PG-FP5 フラッシュメモリプログラマ

リリースノート

R20UT0689JJ1300
Rev.13.00
2022.10.17

No.1 Cancel ボタンの仕様変更

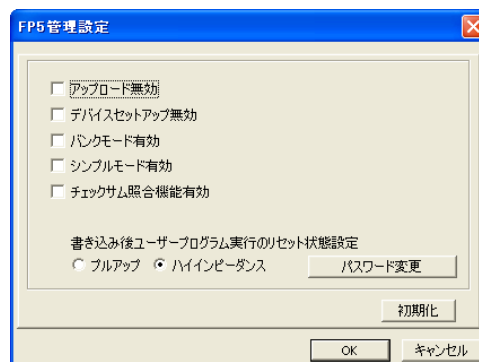
【内 容】PG-FP5 本体の Cancel ボタン機能について、全てのコマンドに対して中断する機能から、[読み出し]コマンドのみ中断する機能に仕様変更しました。

【改善案】管理記号 A(ファームウェア:V1.01/FPGA:V1/GUI:V1.00)以上で仕様変更されております。

No.15 [ワイドボルテージモード]機能追加

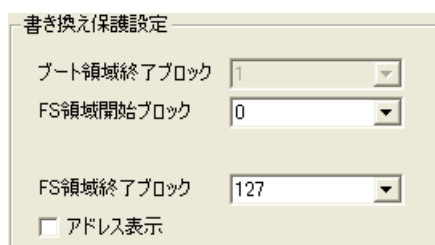
【内 容】[コマンドオプション]エリアに[ワイドボルテージモード]チェックボックスを追加しました。[ワイドボルテージモード]をチェックした場合、ワイドボルテージモードで各コマンドを実行することが可能になります。チェックしない場合、フルスピードモードで各コマンドを実行することが可能になります。なお、[ワイドボルテージモード]チェックボックスは本機能が対応しているデバイスを選択したときに、有効になります。

【改善案】管理記号 A(ファームウェア:V2.02/FPGA:V2/GUI:V2.02)以上で仕様追加されております。

No.16 [書き換え保護設定]エリアの配置変更

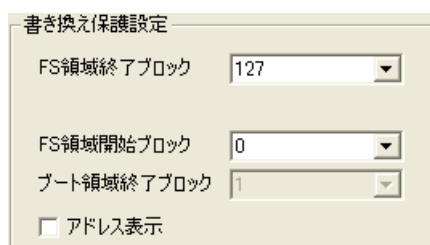
【内 容】[書き換え保護設定]エリアの配置を変更しました。

【改善案】管理記号 A(ファームウェア:V2.02/FPGA:V2/GUI:V2.02)以上で仕様変更されております。

No.25 対応 Windows の変更

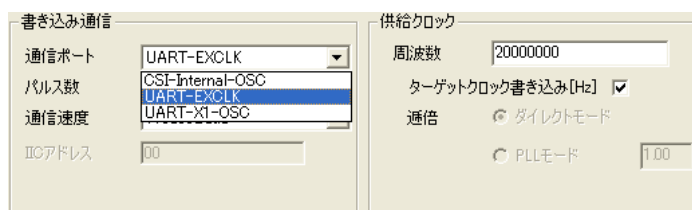
【内 容】Windows 7（32bit 版, 64bit 版）, Windows Vista（64bit 版）をサポート追加しました。

Windows 2000 をサポート対象外としました。

【改善案】管理記号 A,C,D(ファームウェア:V2.06/FPGA:V4/GUI:V2.06)以上で仕様変更されております。
